Deliberazione della Giunta Regionale 2 dicembre 2022, n. 16-6130

Torrente Chisola da Cumiana alla confluenza nel fiume Po

Verbale della Conferenza Programmatica

***Relazione di sintesi delle Osservazioni ricevute e
delle Controdeduzioni***

Figura 18: stralcio cartografico dell'area oggetto di osservazione: linee nere fasce vigenti, linee rosse fasce in variante (le aree inondabili sono rappresentate con il retino obliquo rosso)

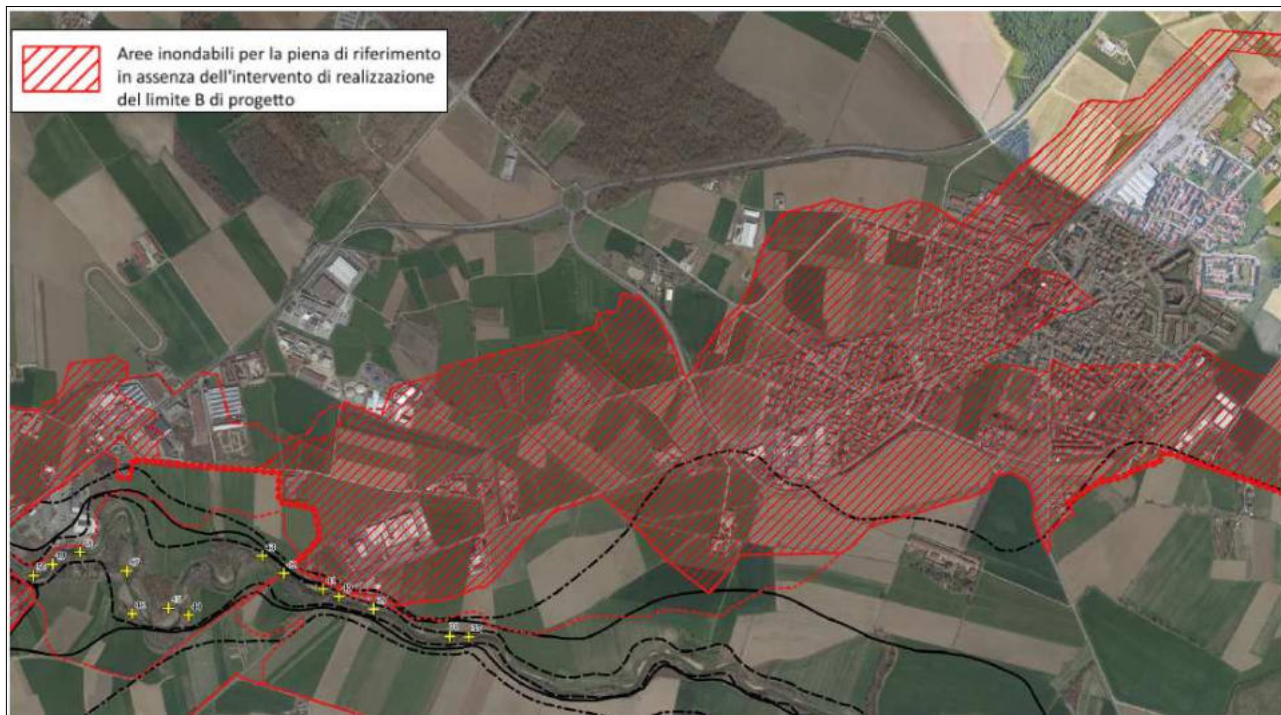
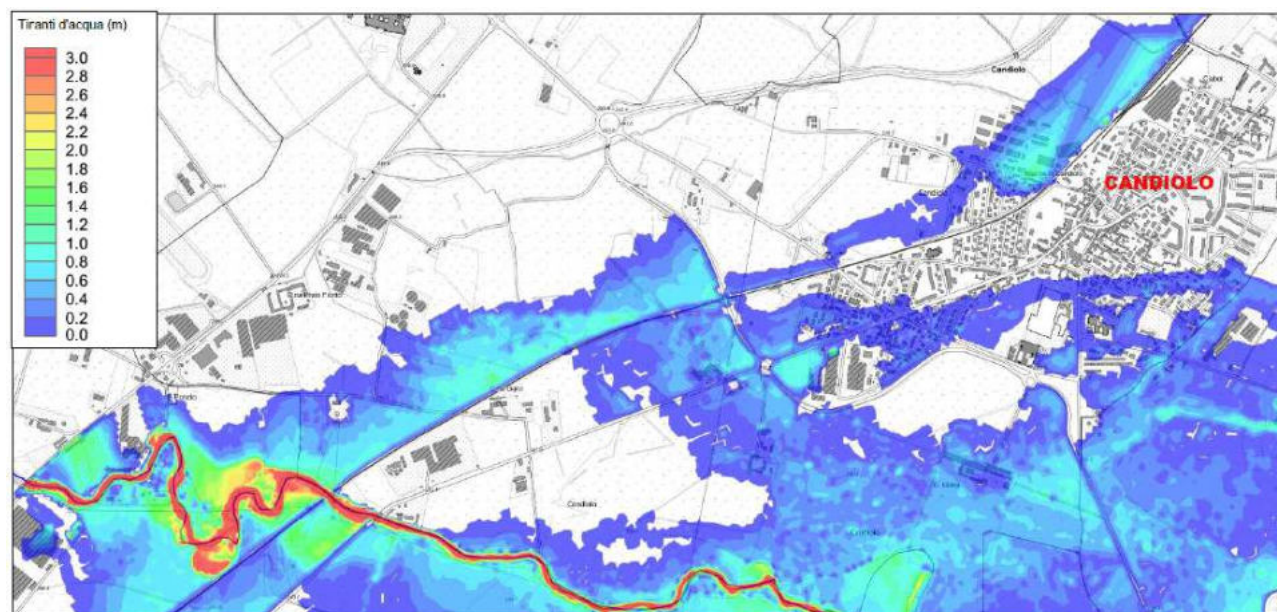
Il Comune di Candiolo, con nota ns. prot. n. 42095 del 05/10/2022, richiede la revisione di alcune porzioni di territorio individuate come areali inondabili a tergo del limite B di progetto e del relativo scenario M.

Si richiede il perfezionamento delle aree inondabili a tergo del limite B di progetto e del relativo scenario M *“al fine di renderle più coerenti con i risultati dello studio idraulico dell'AIPO e comunque escludendo i settori che non risultano essere stati allagati o che lo sono stati con battenti di pochi centimetri e basse velocità della corrente”*.

Le aree inondabili a tergo dei limiti B di progetto sono costituite dall'involuppo degli ambiti coinvolti dai deflussi prendendo in considerazione i risultati della modellistica idraulica relativa allo stato di fatto e di quanto verificatosi in occasione degli eventi per i quali sono disponibili cartografie derivate da rilievi (1994, 2002, 2016).

Il comune di Candiolo ha uno strumento urbanistico approvato con DCC n.1 del 12/02/2014 con adeguamento al PAI. Si ritiene pertanto che l'osservazione possa trovare risposta nell'applicazione dell'art.2.1.5.2, comma b) della DGR n.17-7911 del 23/11/20018. La valutazione di compatibilità degli interventi dovrà essere effettuata verificando le condizioni di pericolosità, sulla base dei livelli idrici e del quadro conoscitivo derivante dal Progetto di aggiornamento. Il comune, in sede di rilascio di permessi di costruire o atti equivalenti, dovrà tenere conto degli esiti della suddetta valutazione, in modo da garantire la sicurezza dei singoli interventi edilizi e infrastrutturali e il non aggravio delle condizioni di vulnerabilità e di rischio presenti.

Si propone alla Conferenza di non accogliere l'osservazione presentata, per le motivazioni sopra riportate.

Figura 20: stralcio cartografico contenuto nell'osservazione dell'AIPO: in verde il nuovo tracciato di limite B di progetto proposto, linee azzurre tracciato dell'idrografia secondaria

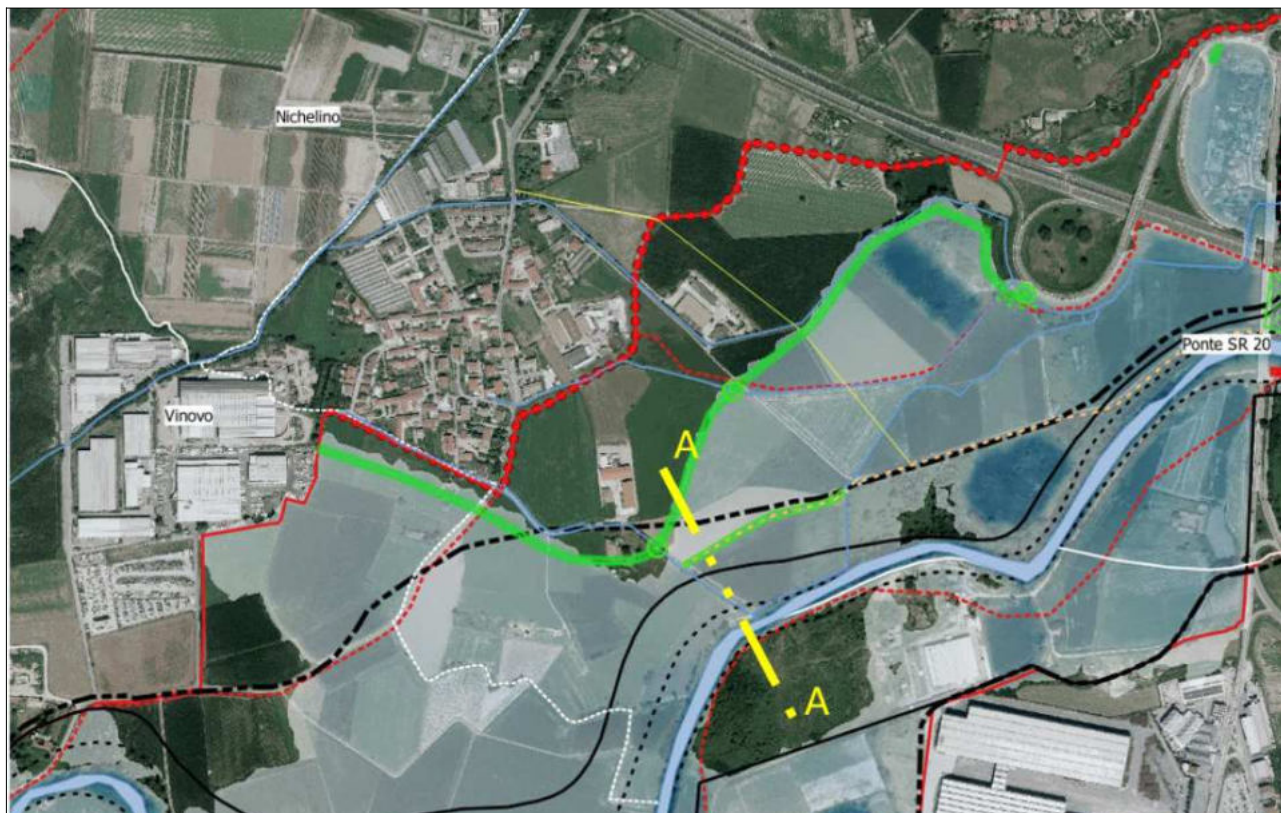
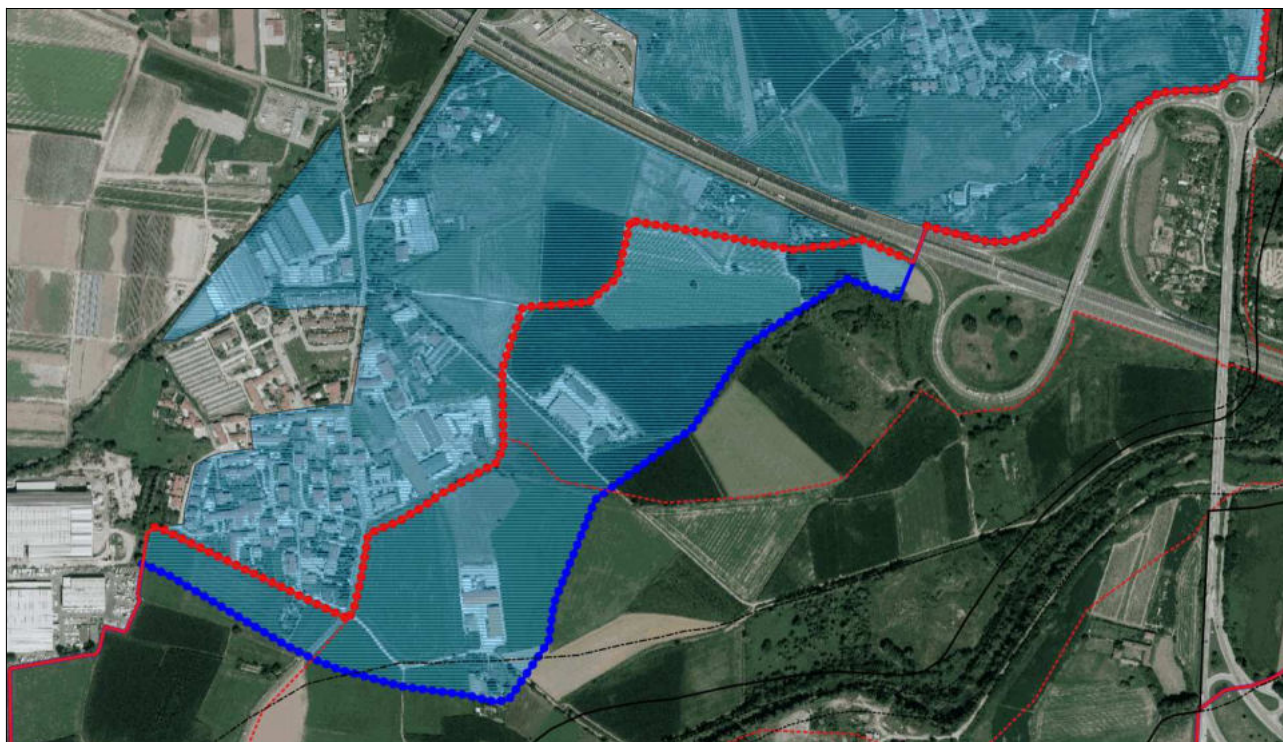
AIPO, con nota ns. prot. n. 44092 del 18/10/2022, richiede la revisione di un tratto di limite B di progetto in corrispondenza dell'abitato di Tetti Rolle in comune di Moncalieri (cfr *Figura 20*).

Si propone il perfezionamento del tracciato del limite B di progetto finalizzato alla mitigazione del rischio idraulico in corrispondenza dell'abitato di Tetti Rolle sulla base degli esiti degli approfondimenti in corso di svolgimento nell'ambito delle attività di progettazione di Fattibilità Tecnico Economica per interventi sul torrente Chisola per la mitigazione del rischio in corrispondenza dell'abitato di Moncalieri.

Il nuovo tracciato proposto rappresenta di fatto un adattamento alla scala locale del limite B di progetto contenuto nel Progetto di aggiornamento in esame. Esso tiene infatti conto in maniera più puntuale e circostanziata delle interferenze con il reticolo secondario, costituito da una fitta rete di fossi e canali dei quali, il canale scaricatore del canale dei Molini e lo stesso Canale dei Molini, risultano essere gli elementi più significativi. In caso di eventi meteorici il Canale dei Molini raccoglie infatti, importanti contributi delle acque di ruscellamento delle aree urbanizzate poste a monte, parte delle quali viene derivata nel canale scaricatore.

Il tracciato del nuovo limite B di progetto proposto dall'AIPO è arretrato rispetto all'abitato di Tetti Rolle, per evitare che il nuovo argine possa costituire un ostacolo al deflusso delle acque di ruscellamento verso le aree agricole. Secondo quanto rappresentato nella nota tecnica di AIPO, l'alternativa progettuale scelta non riduce significativamente la laminazione dell'onda di piena e non impatta sulle opere previste a valle.

Si propone alla Conferenza di accogliere l'osservazione presentata dall'AIPO per le motivazioni sopra riportate, ridefinendo la delimitazione del limite B di progetto e delle aree inondabili a tergo come rappresentato nella successiva *Figura 21*.
